# SERVICE INSTRUCTION

## EINBAUHINWEISE FÜR DIE NEUE KOLBENAUSFÜHRUNG 582 UL MIT EINHAKENRINGNUT SI-2ST-001

Bild / fig. 3 03600

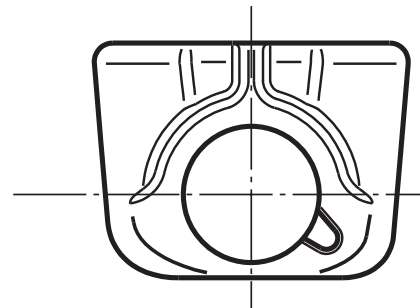
Nullhakenringnut des  
Kolben TNr. 887.080

Einhakenringnut  
des Kolben TNr.  
888.590

◆ **HINWEIS:** Der Kolben T.Nr. 888.590 ersetzt nach Aufbrauch den bisher verwendeten Kolben T.Nr. 887.080 des 582 UL DCDI model 90 und 618 UL DCDI.

▲ **WARNUNG:** Der Kolben T.Nr. 888.590 darf nur gemeinsam mit dem Einhakenring T.Nr. 845.540 verbaut werden.
